Sistema Tramviario Fiorentino

“Progetto di realizzazione della Linea Tramviaria 4.2

Tratta le Piagge-Campi Bisenzio ed opere connesse

ISTRUTTORIA

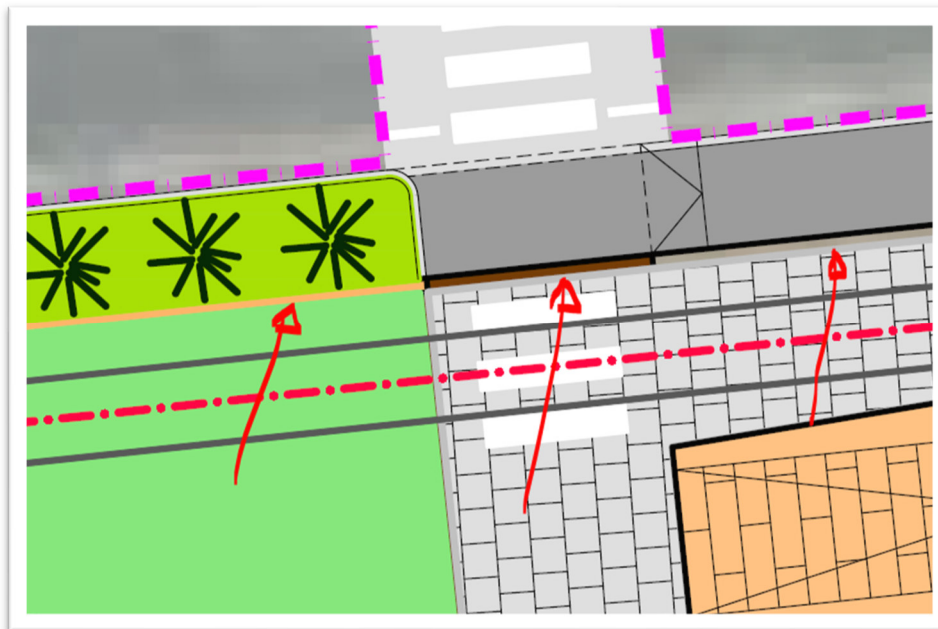
Per la linea 4.2 si evidenzia che nelle tavole delle sistemazioni urbanistiche non sono rappresentate le lanterne semaforiche, pedonali, veicolari, tramviarie e di segnalamento. È necessario che in queste tavole siano rappresentate tutte le strutture visibili installate, comprese quelle semaforiche, per consentire una corretta lettura delle tavole stesse e di tutte le manovre in esse consentite.

Si richiede di rappresentare anche gli apparati di illuminazione.

Estratto da elaborato 685-FL42-D-Y-AC-UR-00-URB-PL-01-A – Fermata Nave a Brozzi

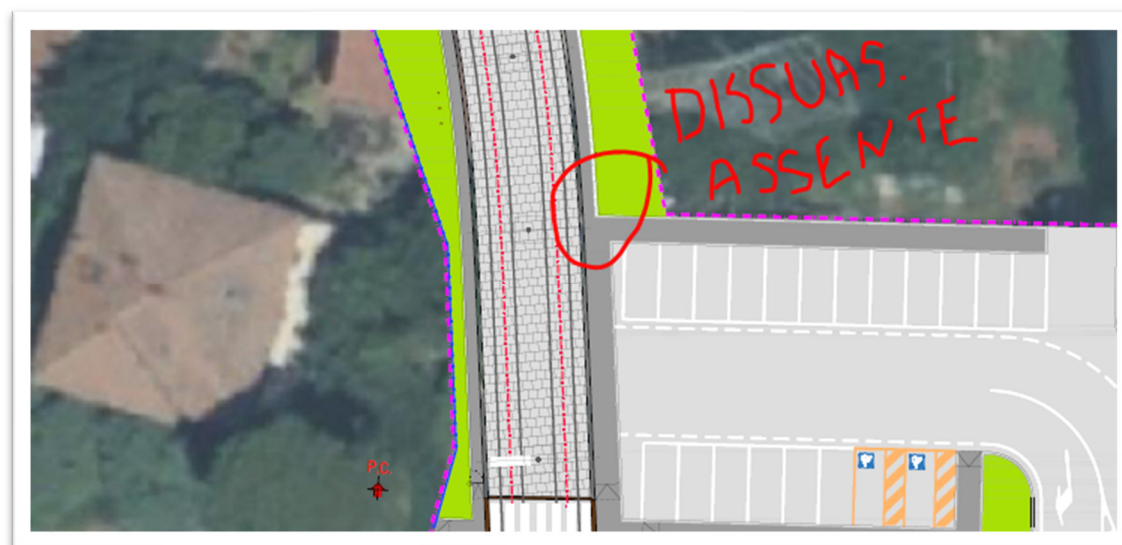
- Attraversamenti pedonali in cui è previsto il passaggio su un solo binario, per accedere alla banchina centrale. È necessario impedire ai pedoni di proseguire e di transitare sopra l'altro binario, inserendo una barriera insormontabile, compatibilmente con la normativa sulle distanze tra tram e ostacoli fissi.
Anche per quanto riguarda il percorso Loges, questo deve segnalare al pedone il divieto di accesso.
A titolo di esempio si riporta la seguente planimetria, estendibile a molte fermate con banchina centrale:

ELABORATO 690-FL42-D-Y-AC-UR-00-URB-PL-06-A – Viadotto sul Macinante

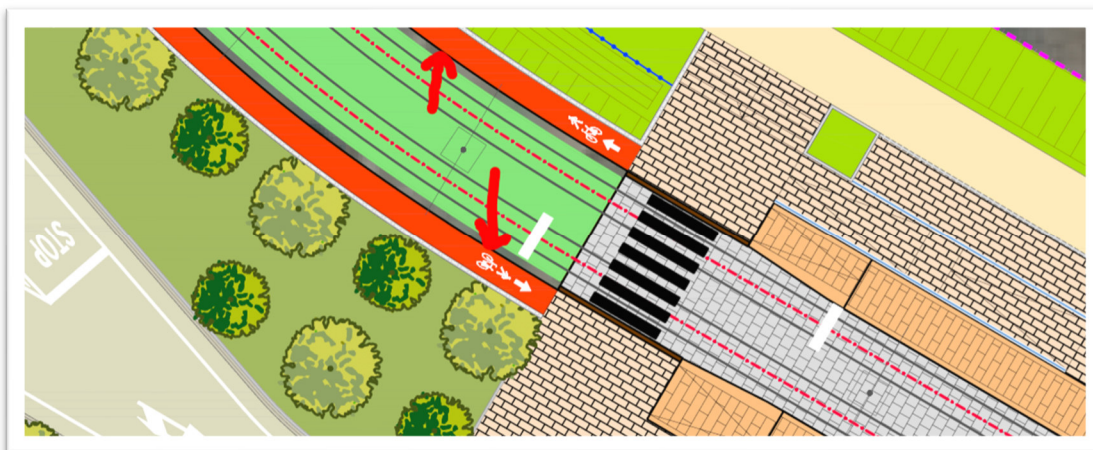
- È necessaria la presenza di barriere di protezione per il marciapiede di servizio, quando il tracciato risulta in quota, sia quando la tramvia sormonta sovrappassi sia quando sono presenti dislivelli tra due elementi o strutture confinanti. A titolo di esempio: il tratto adiacente alla strada di accesso al parcheggio Pistoiese e sui viadotti adiacenti.

ELABORATO 691-FL42-D-Y-AC-UR-00-URB-PL-07-A

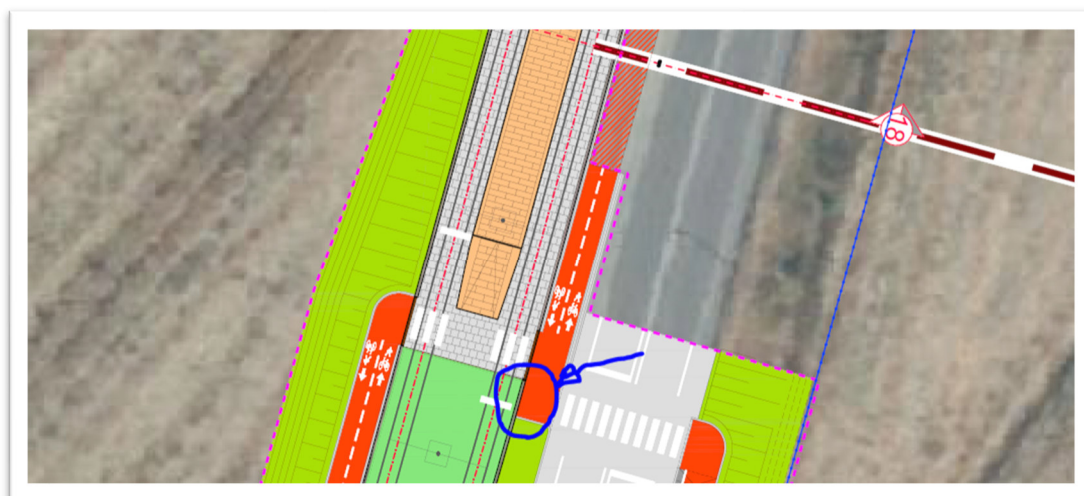
- I percorsi ciclo-pedonali che corrono longitudinalmente alla sede tramviaria e alla stessa quota devono essere separati da barriere di protezione.

2 ELABORATO 688-FL42-D-Y-AC-UR-00-URB-PL-04-AA – IPOTESI DEPOSITO PD

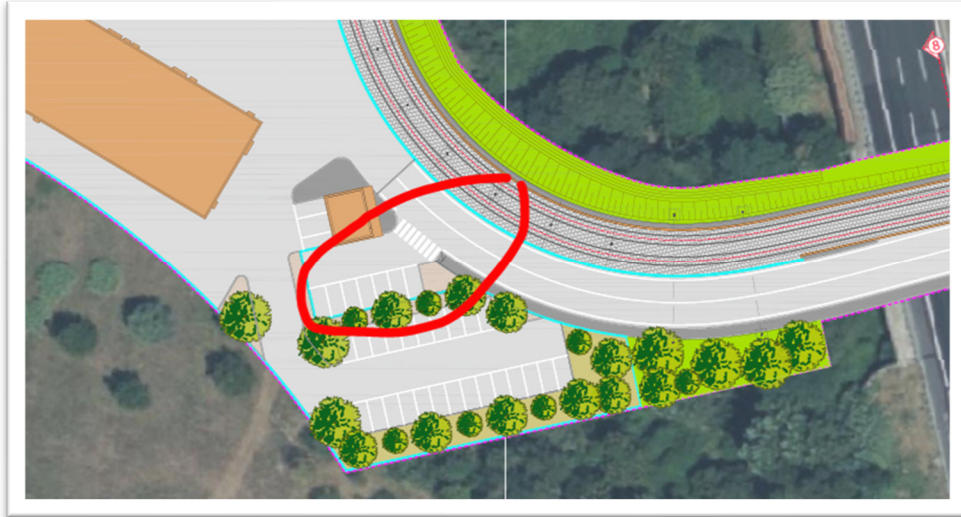
Si evidenzia che, l'ultimo tratto della strada consentirà il solo accesso al Deposito, che sarà regolato da un cancello rendendo di fatto la strada senza sfondo. Andrebbe prevista una chiara e adeguata segnaletica di preavviso e realizzato uno spazio di manovra per consentire ai mezzi che dovessero percorrere tale viabilità di fare le opportune manovre di inversione di marcia. La configurazione di progetto non consente tale inversione, a maggior ragione per mezzi pesanti, se non utilizzando lo spazio adibito a parcheggio o accedendo all'interno del deposito.

Si evidenzia che dagli elaborati di progetto nel tratto di accesso al deposito non si riscontra la presenza di recinzione, come invece presente al deposito di Villa Costanza. È necessario che non siano presenti varchi che consentano l'accesso incontrollato all'area deposito. Non è indicato nemmeno se l'area adiacente alla rampa con cui i binari arrivano alla quota del deposito è presente una barriera di protezione per il dislivello.

Si evidenzia inoltre che la fermata San Donnino è quella più vicina al deposito e quindi utilizzabile sia dal personale che dagli ospiti per raggiungere il deposito. Non è presente nessun attraversamento né percorso pedonale che consenta di raggiungere il deposito.

La rampa di ingresso al binario dx è da proteggere perché non ci sia libero accesso, dato che la banchina è attualmente raggiungibile dal lato nord, mentre sul lato sud è presente il marciapiede di servizio.

L'uscita dal deposito è consentita da un solo binario (B). Ogni avaria ad un tram su questa tratta impedisce l'uscita dal deposito di tutti i tram che seguono. Per attenuare le difficoltà al presentarsi di questo evento, anche se non risolvibile totalmente, dovrebbe essere valutata la possibilità di aggiungere una deviazione semplice o sostituire una di quelle presenti con uno scambio a croce (A). Non si ritiene opportuno dover essere costretti ad utilizzare l'altro binario per uscire dal deposito ed effettuare il cambio binario e direzione con la croce nei pressi della fermata SAN DONNINO dato che, soprattutto per le uscite con il servizio già attivo, comporterebbe un'interruzione temporanea del servizio.

3 ALLEGATO 28.3.2 – NUOVA IPOTESI DEPOSITO

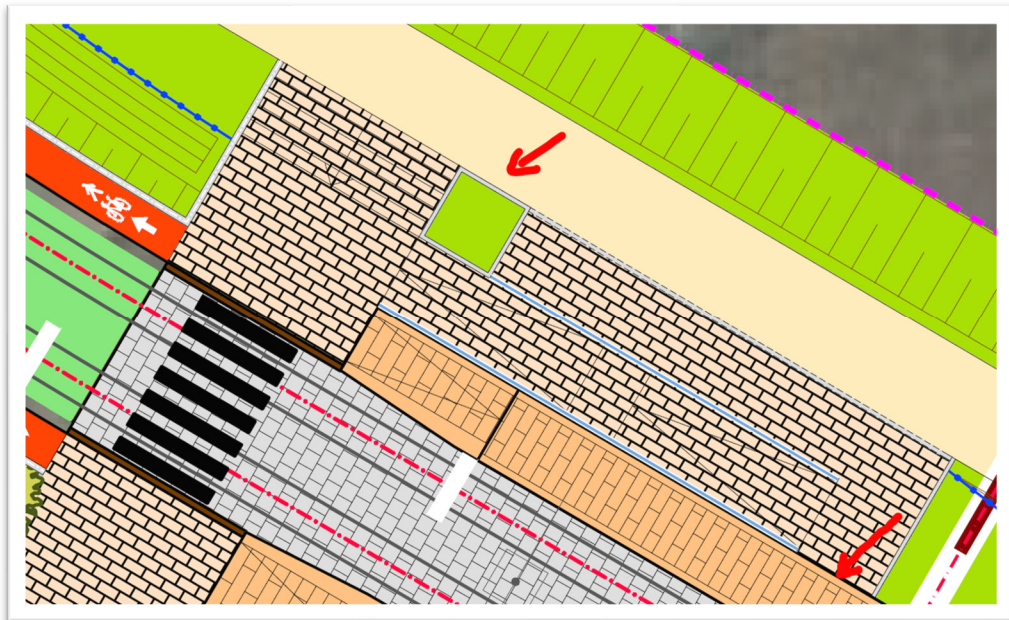
Si evidenzia che nella proposta è stato eliminato l'edificio 9 (guardiania), che era presente nella prima ipotesi come evidenziato in figura, per risolvere alcune interferenze. È necessario, quindi, predisporre un sistema controllo degli accessi con telecamere o simili.

4.1 Fermata Castagno

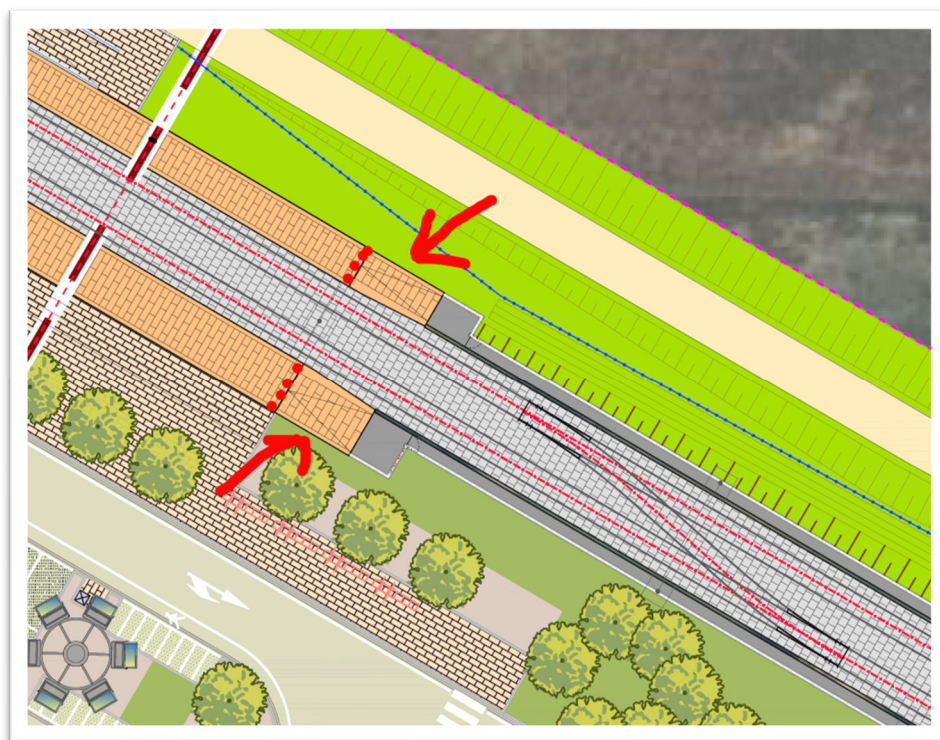
Dall'elaborato sembra che la piazzola di partenza della rampa sia in pavimentazione erbosa. Essendo tale rampa utilizzata anche da utenti in sedia a rotelle, si richiede che la pavimentazione sia in blocchetti come il resto della rampa.

Deve essere presente una barriera di separazione tra la banchina e la rampa in caso di differenza di quota.

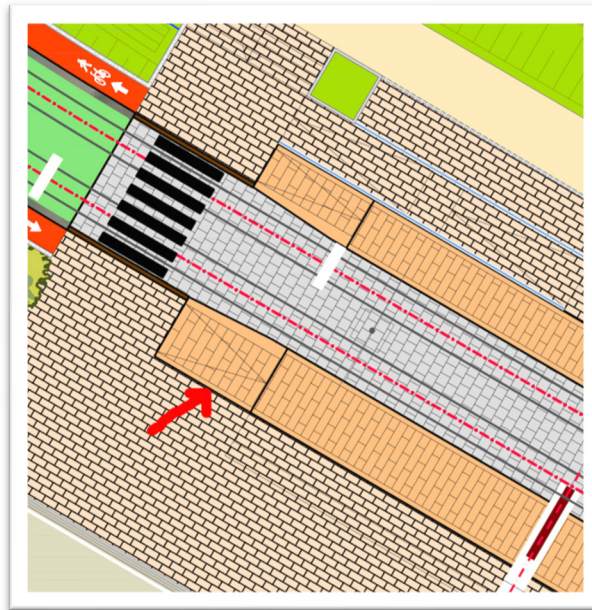
Risulta non necessaria la presenza delle rampe di banchina sul lato evidenziato in figura, non essendo accessibile agli utenti. Deve essere, quindi, valutato se eliminarle o comunque prevedere l'installazione di barriere che impediscano agli utenti di lasciare la banchina da quel lato.

6 ELABORATO 696-FL42-D-Y-AC-UR-00-URB-PL-12-A

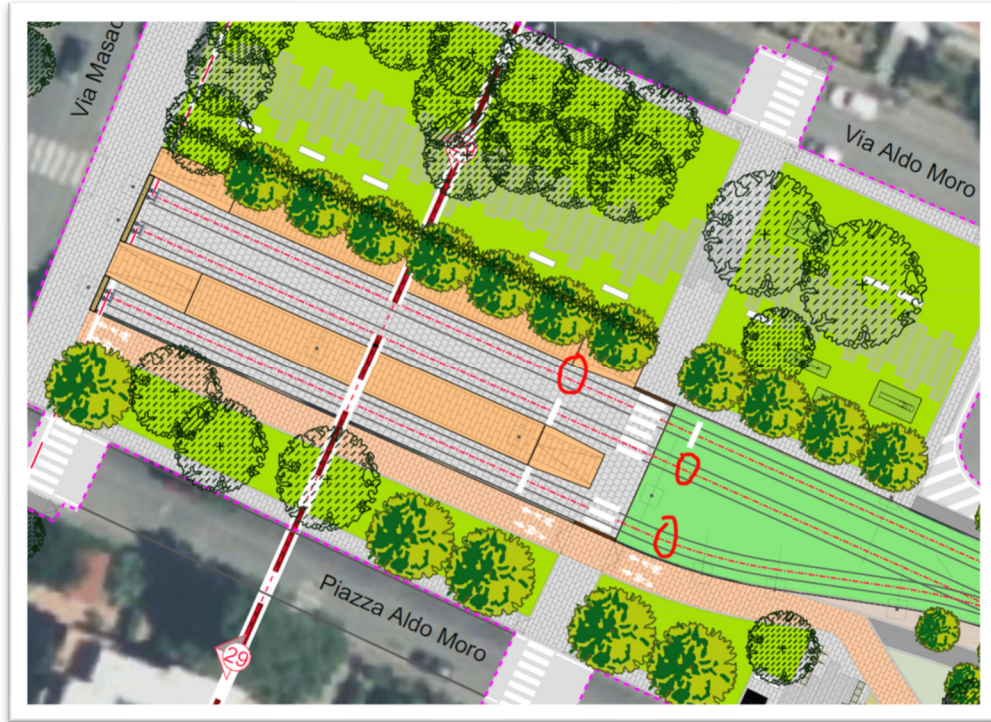
Non si comprende la funzione di questo attraversamento pedonale vista la presenza della scarpata sul lato sx guardando l'immagine. Di conseguenza non necessarie le linee di arresto del tram né lo slargo asfaltato adiacente all'attraversamento.

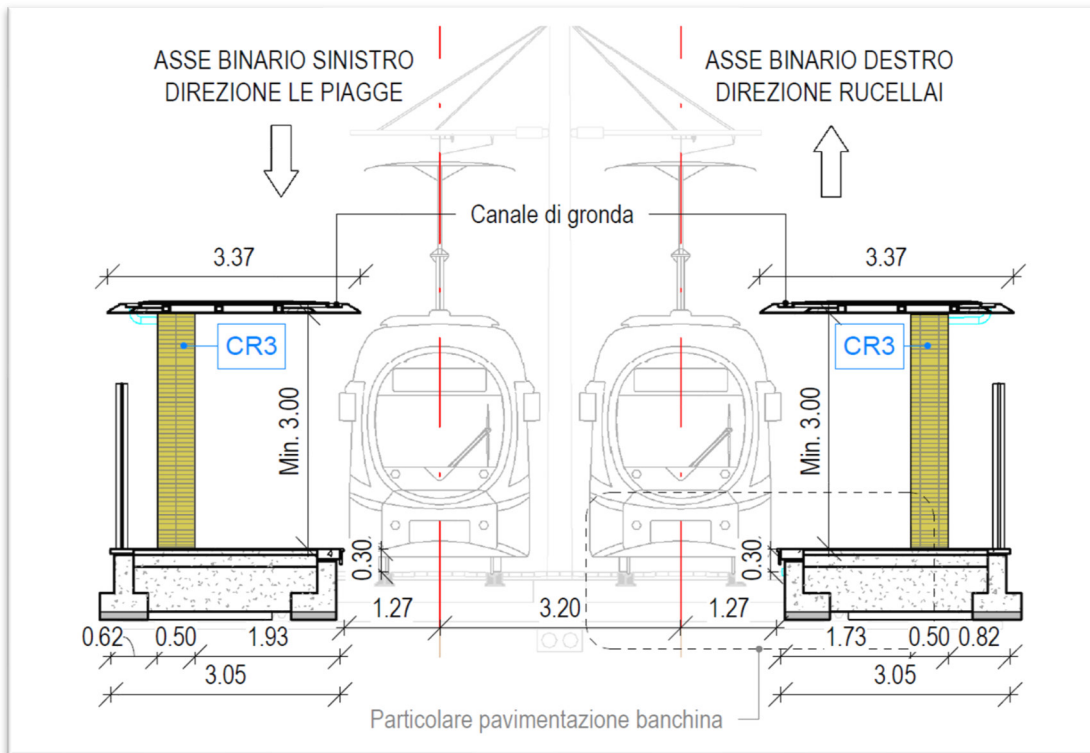
È da verificare, nell'elaborato 348-FL42-D-E-CL-FE-01-F00-VV-02-A, la dimensione della pensilina nel caso di banchine laterali. La pensilina risulta più ampia di 32cm rispetto alla banchina e quindi ricadente sulla sede tramviaria. Da verificare anche tutti gli ingombri e il rispetto della normativa sulle distanze minime, compreso l'ingombro del pantografo in caso di abbassamento in fermata che potrebbe collidere con la pensilina o non rientrare nelle distanze consentite.

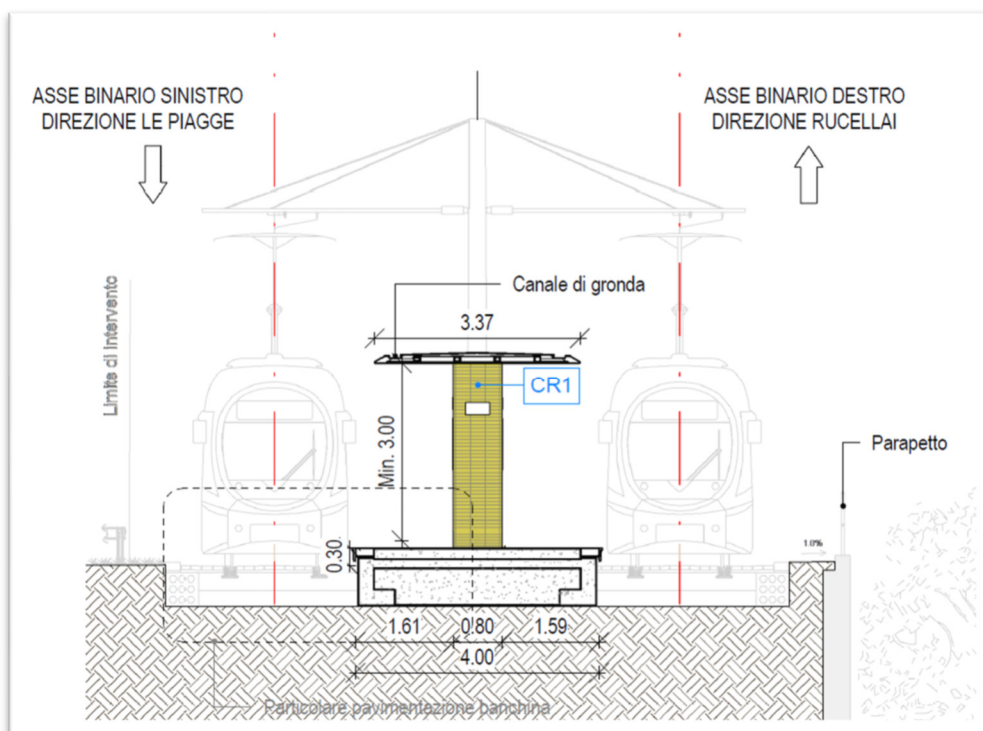
Risulta evidente la differenza della distanza della pensilina dal rotabile nel caso di fermata centrale o laterale, presente nell'elaborato 349-FL42-D-E-CL-FE-01-F05-VV-01-A.

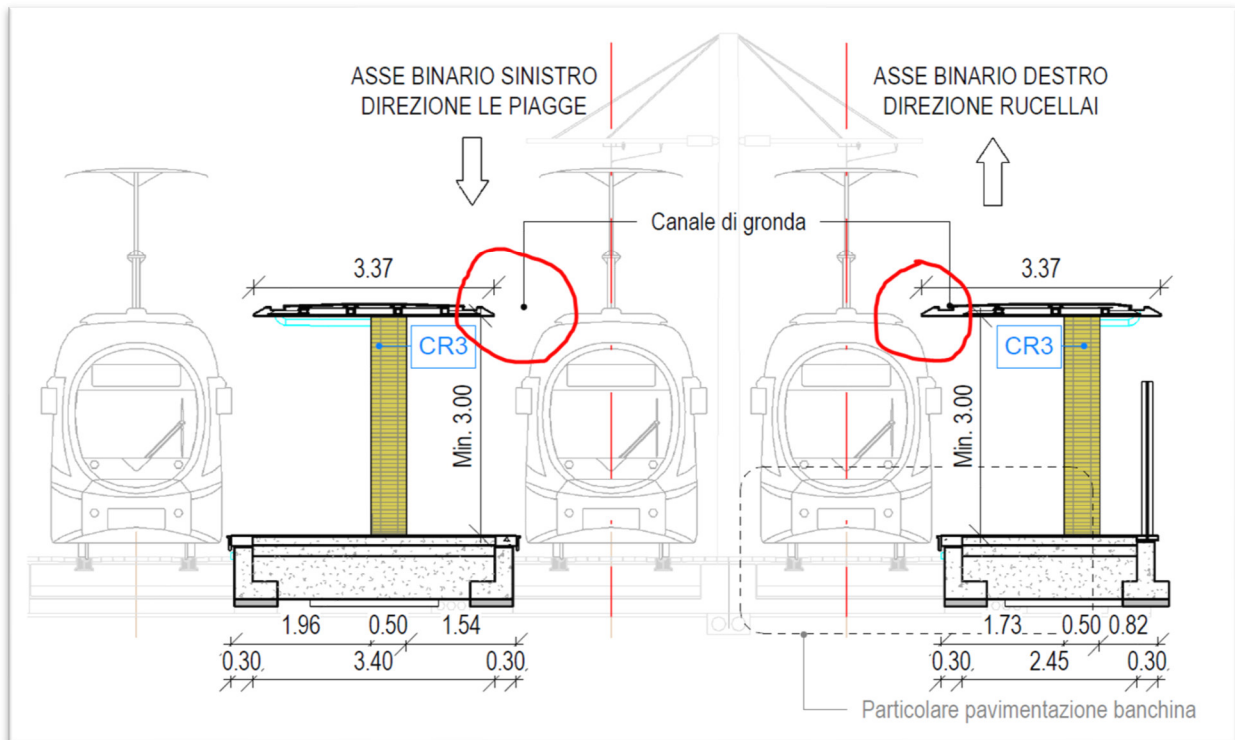
La differenza della distanza della pensilina dal tram tra banchina centrale e laterale risulta ben visibile anche nel capolinea.

Per quanto riguarda la disposizione degli elementi strutturali di banchina, nelle ipotesi con banchina laterale, si evidenzia che gli spazi rimanenti tra gli elementi e le pannellature trasparenti posteriori potrebbero risultare difficilmente accessibili in fase di pulizia della pavimentazione e delle pannellature di fermata, sia manuale che con macchinari e quindi diventare ricettacolo di rifiuti.

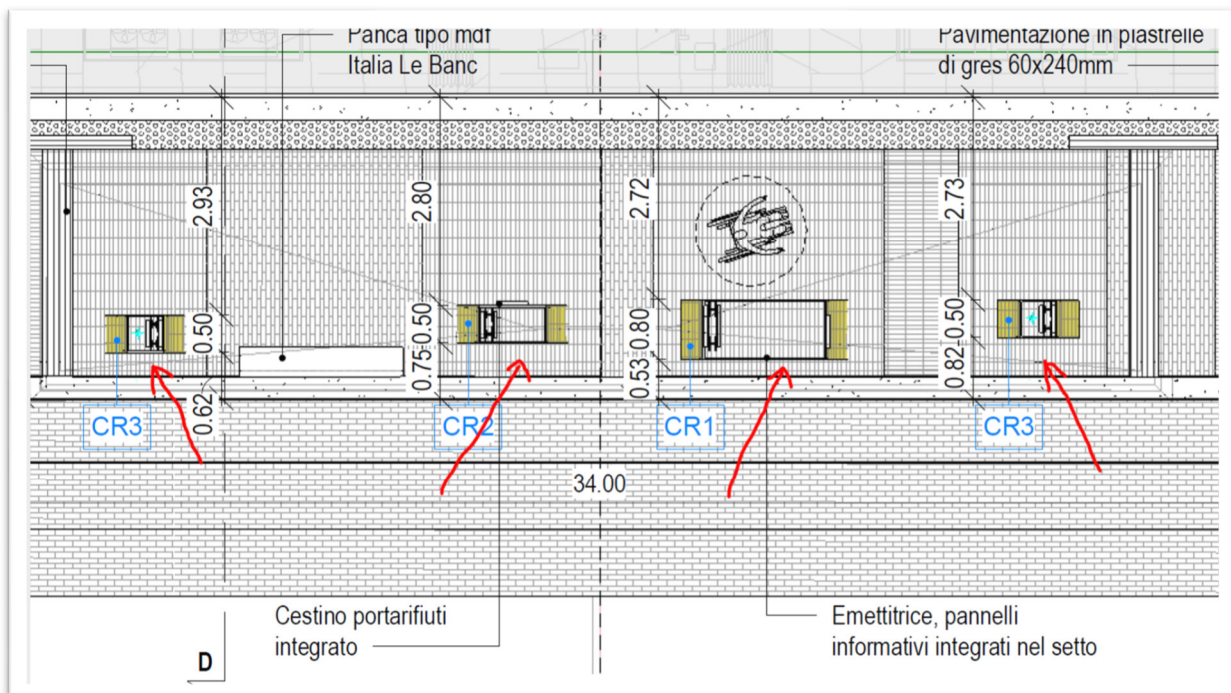
Si suggerisce di rivedere il layout di fermata.

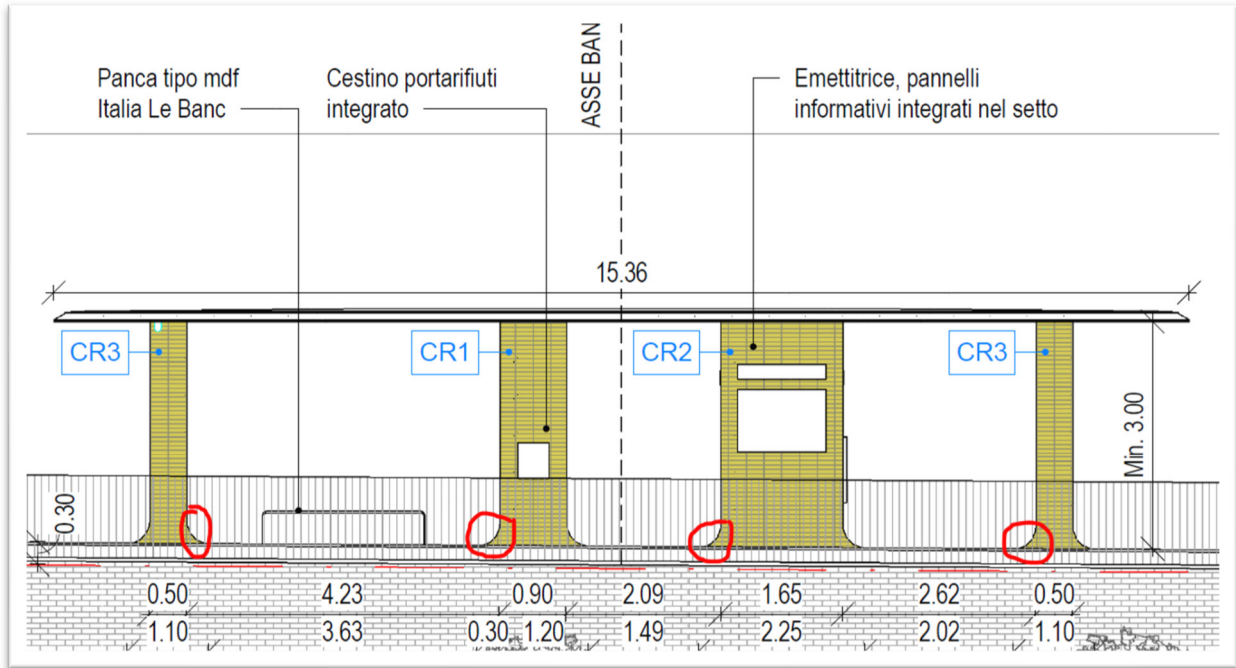
Nella soluzione a banchina centrale lo sfalsamento di asse degli elementi strutturali dà l'idea di un percorso ad ostacoli e risulta poco funzionale. Inoltre i basamenti che vanno ad allargare verso il pavimento potrebbero risultare fonte di inciampo e pericolo per gli utenti.
